TI - MA 107a

Änderung des Getriebemotors in Musikautomaten

Change of the gear motor in jukeboxes

Bestandteile des Umbausatz:

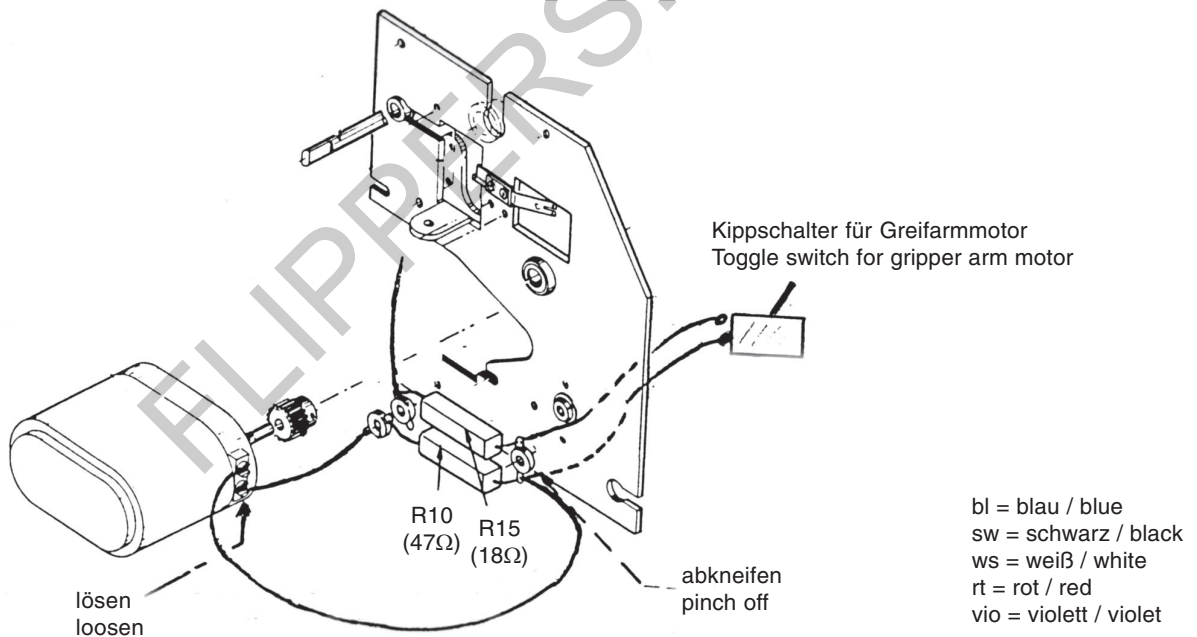
Ab Gerätenummer 34030386 ist ein neuer Getriebemotor (Art.-Nr. 0044304) mit Kunststoffgetriebe eingesetzt. Der vorherige Typ (Art.-Nr. 0000127) ist nicht mehr lieferbar, dafür wird ein Umbausatz (Art.-Nr. 0042661) geliefert.

Starting serial number 34030386 a new type of gear motor with a plastic gear (part no. 0044304) is installed. The previous type (part no. 0000127) is no longer available, therefore, a conversion kit will be delivered (part no. 0042661).

Wiring of the previous motor

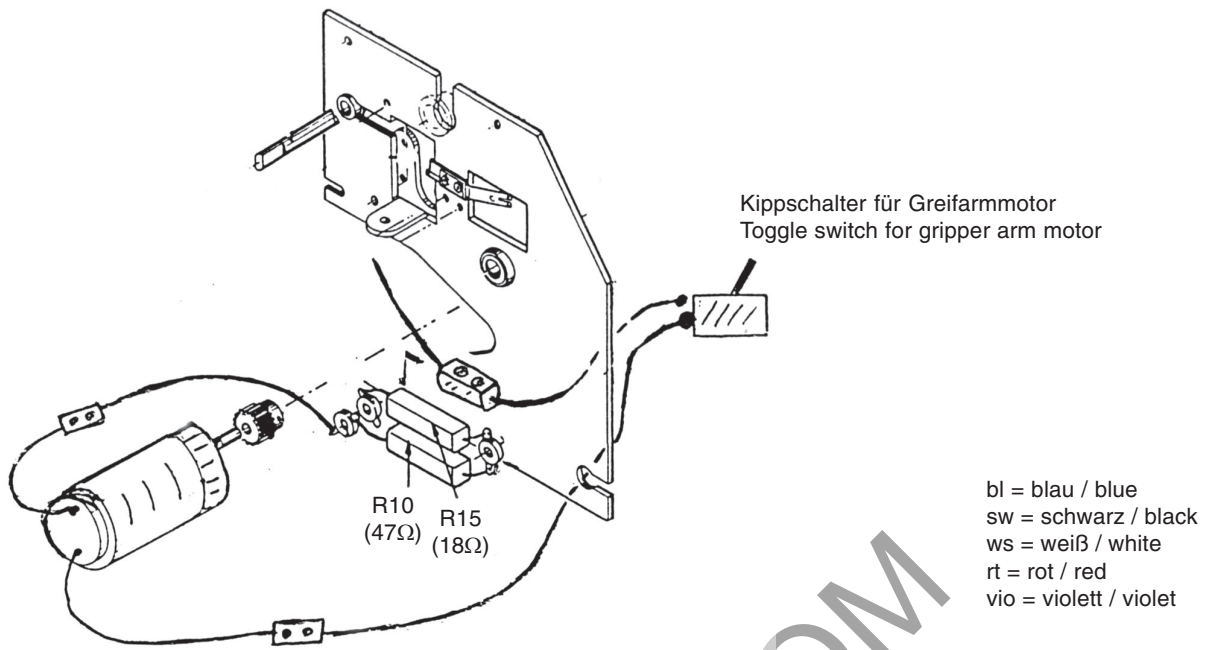
Der neue Getriebemotor hat eine geänderte Bauform und andere Befestigungsmaße. Im Fall eines Austauschs wird der Motor komplett mit Montageplatte geliefert. Der neue Getriebemotor benötigt keinen Brems- und Reihenwiderstand. Ebenso sind die HF-Entstörkondensatoren aufgrund wesentlich geringerer Störstrahlung des Motors auch nicht mehr notwendig.

The new gear motor is different regarding its size and fastening. In case of an exchange we deliver the new motor including mounting plate. The new motor does not need a brake and series resistance. In the same way the high frequency anti-interference capacitor is no longer necessary because of the lower radio interference of the motor.

1. Anschlusslitze vom alten Motor direkt am Bremswiderstand R10 abkneifen.
2. Blaue Anschlusslitze am Motor lösen.
3. Den alten gegen den neuen Motor austauschen.
4. Den weißen Draht, kommend vom Greifarmmotorschalter, direkt am Bremswiderstand (von hinten) abkneifen und mit einer Lüsterklemme (roter Draht) vom neuen Motor verbinden.
5. Die Lüsterklemme mit schwarzem Draht vom neuen Motor mit dem freien Ende des blauen Drahts verbinden.
6. Die blaue und schwarze Litze am Serienwiderstand R15 abtrennen und beide Leitungen mit einer Lüsterklemme verbinden.

1. Pinch off the connection wire of the old motor directly at the break resistance.
2. Loosen the blue connection wire at the motor.
3. Exchange the old motor against the new one.
4. Pinch off the white wire, coming from the gripper arm motor switch, directly at the break resistance (from behind) and connect with a lamp-wire connector (red wire) from the new motor.
5. Connect the lamp-wire connector with the black cable of the new motor with the free terminal part of the blue wire.
6. Pinch off the blue and black wire at the series resistance R15 and connect both wires with a lamp-wire connector.
